改善箇所説明図

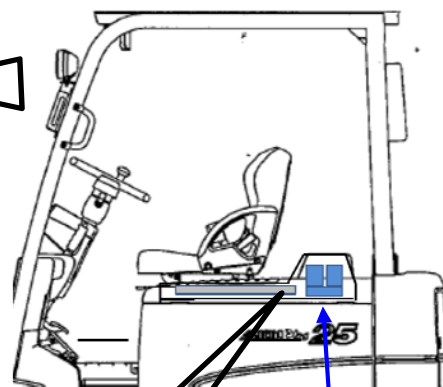
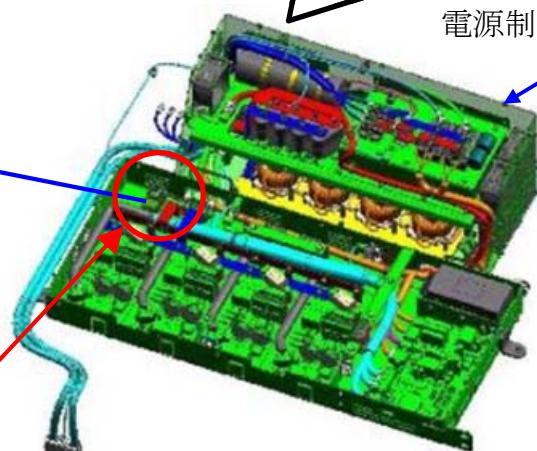
基準不適合発生箇所

〔電気式フォークリフトの電源制御コントローラにおいて、平滑用蓄電器の配線径が不適切なため、配線が溶損し、断線に至る場合がある。そのため、そのままの状態で使用を続けると内部部品が損傷し、最悪の場合、走行できなくなるおそれがある。〕

改善措置の内容

全車両、蓄電器アッセンブリを対策品に交換する。

電源制御コントローラの上面に赤ペイントを塗布する。
